B1 階 平 面 図

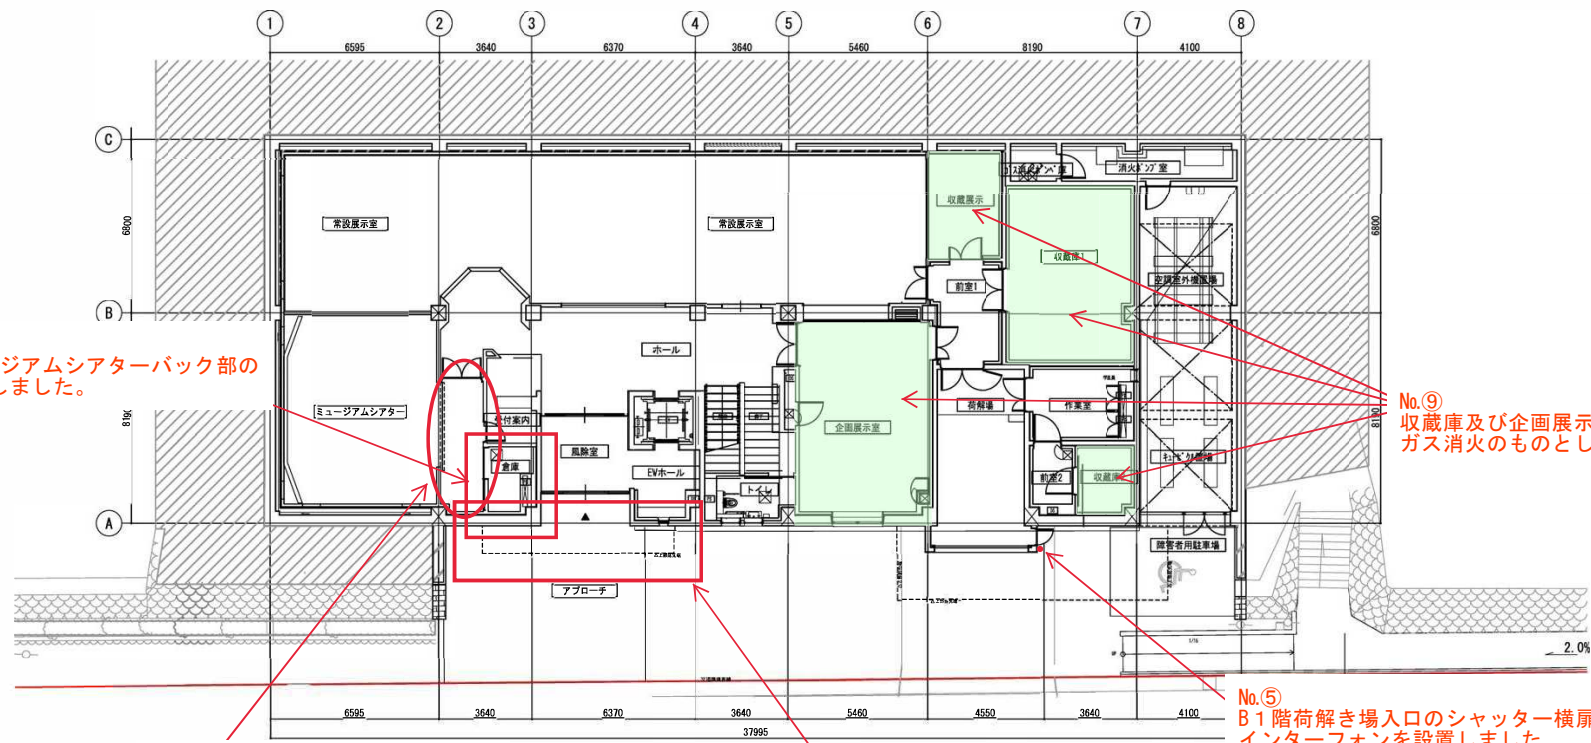
No.④
B1階ミュージアムシアターバック部の
倉庫を広くしました。

No.⑨
収納庫及び企画展示の消火設備は、
ガス消火のものとなりました。

No.⑦
来場者が、シアター内にスムーズに
入れるように動線を確保します。

No.⑥
B1階風除室外部の底の出を55cm長くしました。

No.⑤
B1階荷解き場入口のシャッター横扉に、
インターフォンを設置しました。
